## Detaljplanens syfte

### Samrådsyttrande

## Sammanfattning av inkomna synpunkter från samrådet och stadsbyggnadsförvaltningens bedömning

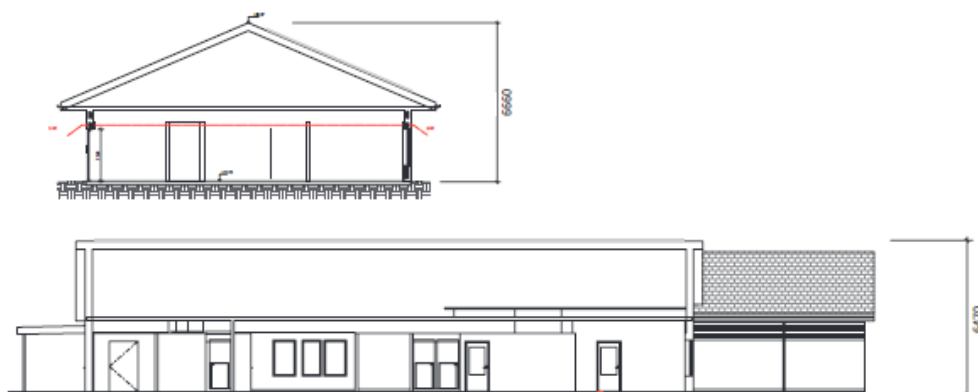
Länsstyrelsen påpekar att planområdet ligger inom riksintresse för kulturmiljövård (C40A Uppsala stad). De informerar om att kommunen inte beskrivit att Observatorieparken utgör ett byggnadsminne, utan endast angett att det är ett rekreationsområde. De anser att det behöver kompletteras i planhandlingarna. Länsstyrelsen anser även att kommunen behöver visa att varken byggnadsminnet eller riksintresset påtagligt skadas vid genomförandet av planförslaget. De menar att den nya byggnadens höjd, som kan bli dubbelt så hög än dagens byggnad, kan påverka den sydvästra delen av parken.

*Bostadsrättsföreningen Observatoriet* vill säkerställa att den nya detaljplanen för Karlavagnens förskola inte förändrar något för bostadsrättsföreningens mark eller bebyggelse. Vidare skriver föreningen att de önskar en byggnad i en våning och inte två våningar. De ställer sig frågande till att en byggnad i två våningar behöver en nockhöjd på 10,5 meter, som de anser motsvarar tre våningar. De saknar även uppgifter om den föreslagna byggnadens avstånd till fastighetsgränsen i söder och takhöjden vid byggnadens södra fasad. De anser att den nya byggnaden inte ska placeras närmare än den nuvarande förskolebyggnaden och att höjden hålls nere i den södra delen.

Den nya byggnaden tillåts ha en högsta nockhöjd på 10,5 meter. Den befintliga byggnaden inom fastigheten har en nockhöjd på cirka 6,6 meter. Nedan finns sektioner som visar en jämförelse mellan den befintliga och den föreslagna byggnaden som avses att byggas. Nockhöjden i detaljplanen är framtagen för att möjliggöra träbyggnation vilket innebär tjockare bjälklag och därmed behov av en högre nockhöjd. Inom höjden ryms inte tre våningar med de rumshöjder som verksamheten uppgett att de behöver. Avståndet mellan byggrätten och fastighetsgränsen kan utläsas ur plankartan. Höjden tillåts uppgå till 10,5 meter för hela bygganden, därmed även för den södra gaveln.
